**Onderwerp : Werkplaatsonderzoek EVERE KKE Blok 15 CC V&C Ops C3 Syst Mag  
Carto**

WERKPLAATSONDERZOEK

WAAR : CC V&C Ops C3 SYST MAG CARTO

DATUM: 10 JAN 14

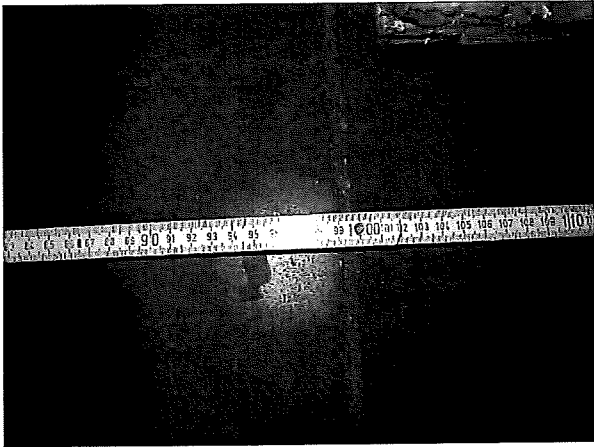
- d. Brandveiligheid – heftruck – batterijlader – open batterijen (batterijzuur) – hoogteconstructie (AI 4).
- (1) Plaats: blok 15 Mag Carto
  - (2) Vaststelling – genomen acties:
    - (a) Een batterijlader is aanwezig in het Mag Infra voor het opladen van de batterijen van de heftruck

- (b) Er werd vermeld dat zeker in de winter de batterijen worden opgeladen zonder dat de sectionale poort wordt geopend.
  - (c) Bij het laden van de batterijen komt er H<sub>2</sub> vrij, en is een zeer brandbaar gas (F+ zeer brandbaar) dat een explosief mengsel met de O<sub>2</sub> in de lucht kan vormen. Een ontstekingsbron met laag vermogen (klassieke gsm) is voldoende om dit mengsel te ontsteken.

- (d) H<sub>2</sub> heeft echter een relatief hoge LEL in vergelijking met andere zeer brandbare gasen LEL=4,1%
  - (e) een mechanisch extractiesysteem met dubbele afzuiging (laag aan de bron en op hoger niveau (waterstof is lichter dan lucht) is bij MR C&I moeilijk te rechtvaardigen gezien de Bg impact en de actuele Bg rationalisatie op het gebied van Infra

- (3) Adviezen - voorgestelde / te nemen acties:
- (a) Bij het opladen van de batterijen dient de sectionale poort te worden geopend zodat er een natuurlijke ventilatie is en de concentratie H<sub>2</sub> onder het LEL blijft.

- (b) Eventueel kan een WORK gelanceerd worden voor het plaatsen van een spatwaterdicht stopcontact aan de buitenkant van het gebouw compatibel met het type van stekker van de batterijlader (3fase of monofase of industrieel model CEE17).
